**RELAZIONE DI CHIARIMENTO ALLA NOTA ARTA RIF. PROT. 8106/2022 DEL 21/02/2022  
RELATIVA ALLA VALUTAZIONE TECNICA DEL ING. SIENA, ACQUISITA AGLI ATTI DEL  
SGRB-DPC026 IN DATA 17/03/2022 PROT. 106467/22.**

Discarica Consortile in località S. Lucia nel Comune di Atri – Provvedimento A.I.A. 81/120 del 06/02/2009. **Procedimento relativo alla variante non sostanziale per aumento di volumetria del 24/04/2018.**

**Conferenza di Servizi del 29/04/2022.**

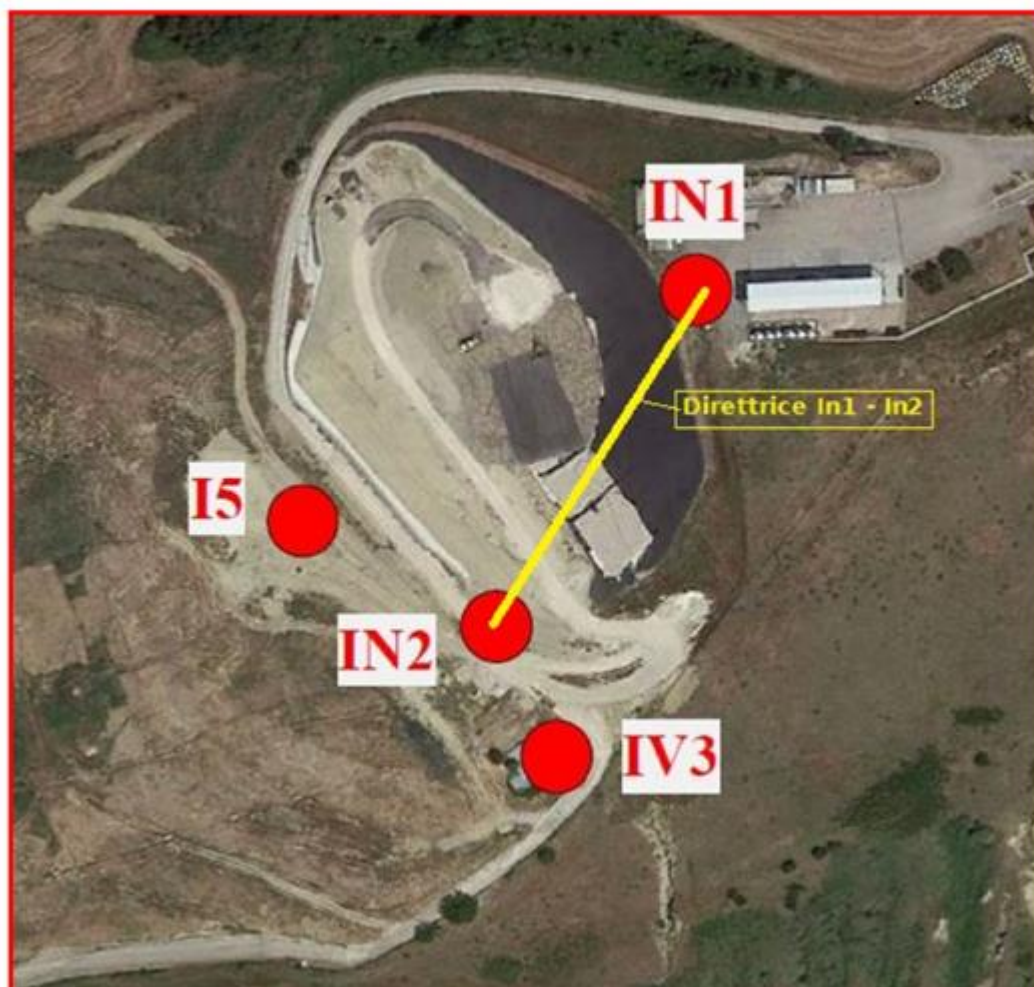
Nel capitolo 5 di tale documento, oltre a quanto riportato nel capitolo 8 del precedente, si “suggerisce” di inserire atri inclinometri lungo la direzione tra l’In1 e l’In2. Come si può notare dalla figura 1 sotto riportata un eventuale inserimento di ulteriori tubi inclinometrici lungo la direttrice In1 – In2 significherebbe inserire i tubi di controllo all’INTERNO DELLA NUOVA VASCA DEI RIFIUTI!

Tale ‘suggerimento’ comporterebbe la perforazione del sistema di protezione posto sul fondo della discarica (geomembrana HDPE) e la conseguente fuoriuscita del percolato e l’inquinamento delle varie matrici ambientali!!!
